### **Kuusalu tee 5 detailplaneeringu kooskõlastamata jätmine**

Olete taotlenud Transpordiametilt korduvat kooskõlastust Harju maakonnas Kuusalu vallas Kuusalu alevikus Kuusalu tee 5 detailplaneeringule (katastritunnus 35201:004:0230, edaspidi *planeering*).

Võttes aluseks ehitusseadustiku (edaspidi *EhS*) § 70 lg 2, lg 3, § 72 lg 1, lg 2, § 99 lg 3 ja planeerimisseaduse (edaspidi *PlanS*) § 126 lg 1 p 4, p 7 ning, **jätame** Melotrix Grupp OÜ töö nr M 0202/24 „Kuusalu tee 5 detailplaneering“ **kooskõlastamata**.

*Joonis 1. Väljavõte planeeringu põhijoonisest*

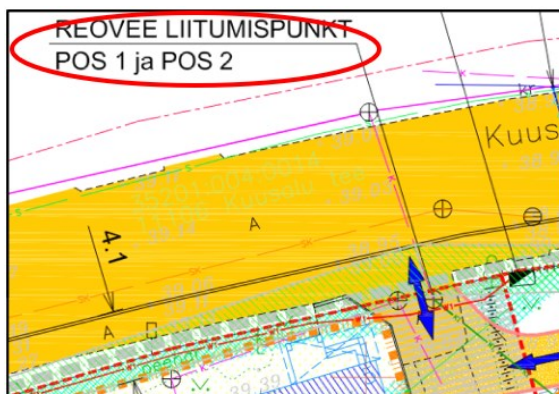
1. Planeeringu seletuskirja p 4.6.2. „Veevarustus ja reovee kanalisatsioon“ on öeldud, et *Kanalisatsiooni liitumispunktis Kuusalu tee 5 krundil on eelnevalt paigaldatud kaev, mis asub tänavavõrgu trassil. Moodustatavate kruntide POS 1 ja POS 2 reoveed juhitakse isevoolse torustikuga liitumiskaevu.*

Planeeringu põhijoonisel näidatud lahendus ja seletuskirjas olev selgitus on jätkuvalt vastuolus. *Jooniselt 1* nähtub endiselt, et planeeringualal on kaks reoveekanalisatsiooni kaevu ning krundi POS 1 reovesi ei ole juhitud seletuskirjas nimetatud liitumiskaevu. Palume korrigeerida vastuolu.

*Joonis 2. Väljavõte planeeringu põhijoonisest*

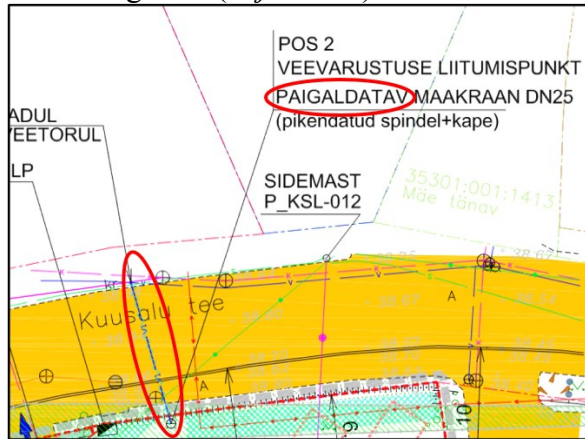
2. Planeeringu seletuskirja p 4.6.2 „Veevarustus ja reoveekanaliseerimine“ on selgitatud, et *Krundi Pos 2 veevarustuseks ehitatakse Kuusalu tee põhjapiiril asuvast ühisveevärgi trassist kinnisel meetodil veetorustik. Kinnistu ühendatakse maakraaniga DN 25 PE plasttoruga. Krundi Pos 2 veevarustuse torustik läbib riigi teemaad (11106 Kuusalu tee; katastriüksuse tunnus 35201:004:0014).*

Täpsustada planeeringu seletuskirja ja märkida, et kinnistu ühendatakse paigaldatava maakraaniga. Planeeringu põhijoonise tingmärkide loetellu lisada paigaldatava maakraani DN25 tingmärk (vt *joonis 2*).

Märgime, et *joonisel 2* näidatud veetrass on kavandatud riigitee alusele maale, mis tähendab et huvitatud isikul tuleb arvestada, et EhS § 99 lg 3 kohaselt tuleb meilt taotleda nõuded tehnovõrgu projektile.

*Joonis 3. Väljavõte planeeringu põhijoonisest*

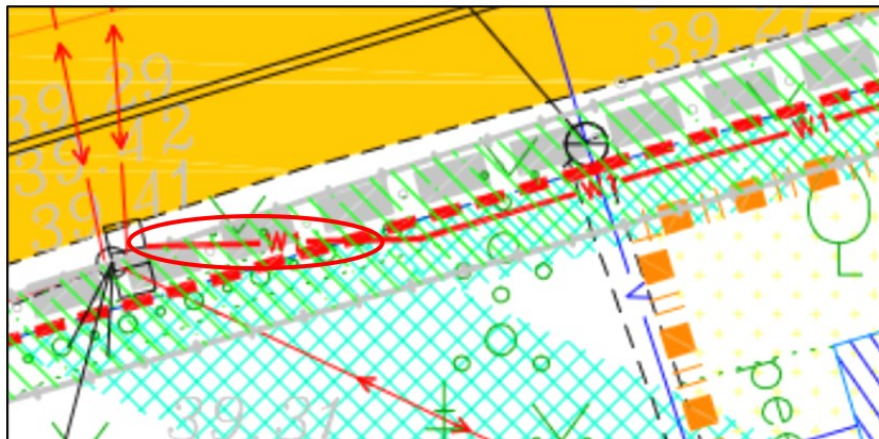
3. Planeeringu seletuskirja p 4.7. „Elektrivarustus“ on öeldud, et *Moodustatava krundi Pos 2 elektrivarustuseks ehitatakse välja kaabelliin õhuliini mastist ning paigaldatakse sokliga liitumiskilp krundi piirile Kuusalu tee äärde. Liitumiskilbist ehitatakse 0,4 kV maa-alune kaabelliin tarbija peakilbini ning see ehitatakse välja tarbija kulul.*

*Joonisel 3* on näidatud elektriliin on kavandatud riigitee alusele maale.

EhS § 92 lg 1 alusel on tee rajatis, mis on ette nähtud inimeste, sõidukite või loomade liikumiseks või liiklemiseks. Tee osaks loetakse tunnel, sild, viadukt ja muud liiklemiseks kasutatavad ning tee toimimiseks vajalikud rajatised. Arvestades, et kavandatud tehnovõrk ei ole eelpool nimetatud rajatised, mis on vajalik tee toimimiseks ning riigitee alune maa on peaaegu täielikult riigitee rajatistega kaetud, ei näe me võimalust tehnovõrgu rajamiseks piki riigiteed riigitee alusele maale ning riigitee kaitsevööndisse. Palume leida tehnovõrgu lahendusele uus asukoht kinnistu siseselt.

*Joonis 4. Väljavõtte planeeringu põhijoonisest*

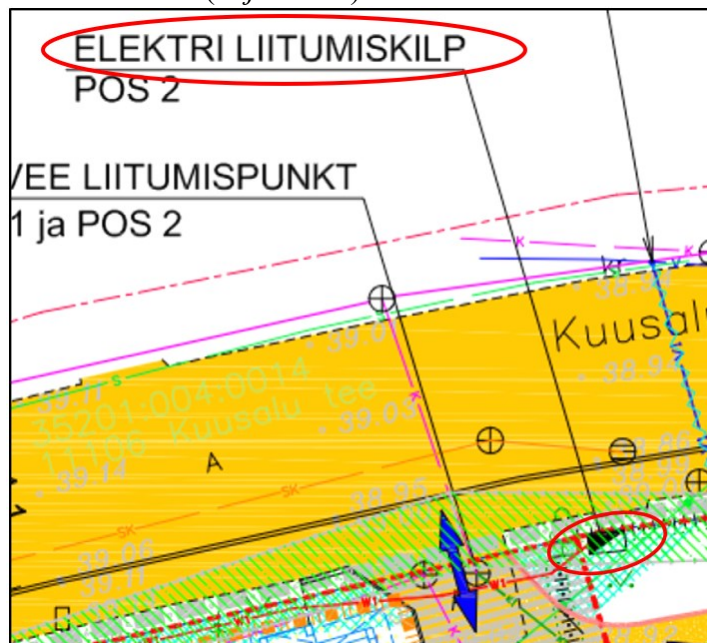
Planeeringu seletuskirjas on kirjeldatud ja põhijoonisel toodud tingmärkide loetelus on liitumiskilp märgitud kavandatav, mistõttu tuleb ka joonisel näidatud viite selgitust korrigeerida. Lisaks tuleb liitumiskilbist tulevat elektritrassi otsa pikendada planeeritud hoonestusalani (vt *joonis 4*).

*Joonis 5. Väljavõtte planeeringu põhijoonisest*

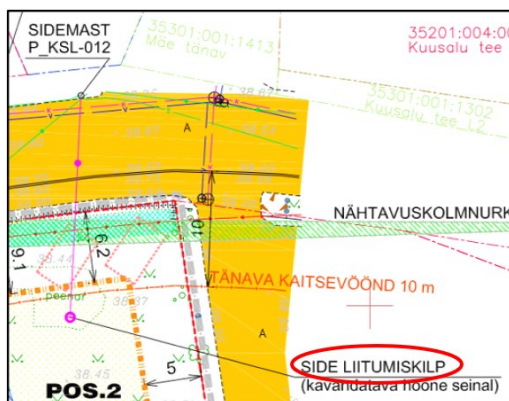
4. Planeeringu seletuskirja p 4.8 „Sidevarustus“ on selgitatud, et *Sidemastist P\_KSL-012* ehitatakse liitumine õhuliiniga liitumispunktini hoone seinal, mis ehitatakse välja peale kavandatavate hoonete valmimist.

Planeeringu põhijoonise tingmärkide loetellu lisada *joonisel 5* kajastatud side liitumiskilbi tingmärk. Samuti korrigeerida „SIDE LIITUMISKILP“ viidet ning märkida, et see on kavandatav.

Märgime, et kavandatav side õhuliin on planeeritud riigitee alusele maale, mis tähendab et huvitatud isikul tuleb arvestada, et EhS § 99 lg 3 kohaselt tuleb meilt taotleda nõuded tehnovõrgu projektile.

Joonis 6. Väljavõtte planeeringu joonisest

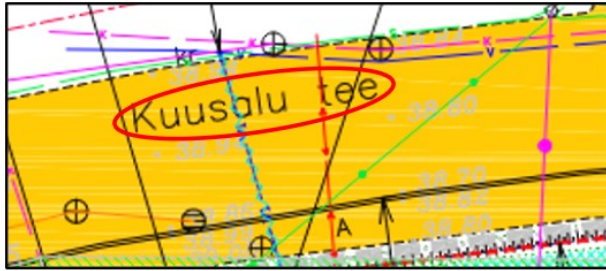
5. Korrigeerida planeeringu põhijoonisel näidatud riigitee nimetust. Kasutades riikliku [teeregistri](#) põhiseid teede numbreid ja nimetusi (vt *joonis 6*).

Joonistelt eemaldada riigitee nimetus „Kuusalu tee“ ning asendada see „11106 Kuusalu tee“ nimetusega.
